Reactie op de punten die 23 maart 2022 door de aanwezigen zijn ingebracht:

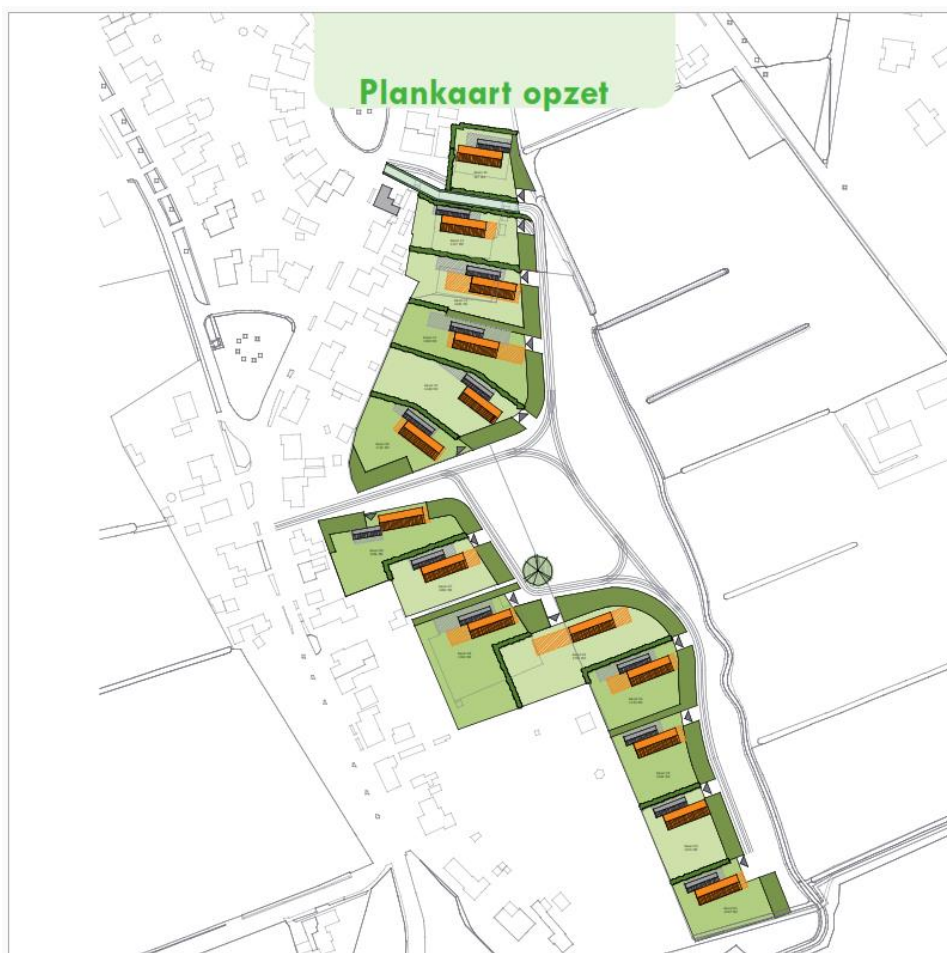
1. Zorg over losse asbestplaten en wat dit betekent voor de eigen tuingrond en veiligheid van kinderen.

Op 24 maart jl., de dag na de informatieavond, werd door Hans Vinke telefonisch informatie ingewonnen bij de voormalig grondeigenaar alsmede bij een medewerker van de gemeente Woensdrecht. Met een medewerker van de afdeling handhaving werd afgesproken om de locatie te bezoeken en te beoordelen. Deze inspectie vond plaats op 30 maart 2022 waarbij de opstallen en de omliggende grond nauwkeurig werden onderzocht. De aangrenzende achtertuinen werden op afstand geïnspecteerd.

Tijdens de inspectie werden een beperkt aantal afgebroken stukjes golfplaat aangetroffen (hoofdzakelijk aan de zuid- en oostzijde van de loodsen) welke direct zijn verwijderd en conform de regelgeving zijn afgevoerd; er liggen nog twee stukken golfplaat op het westelijk deel van het dak. De “over-all” waarnemingen waren van dien aard dat de locatie door de medewerker van de afdeling handhaving als veilig werd beoordeeld.
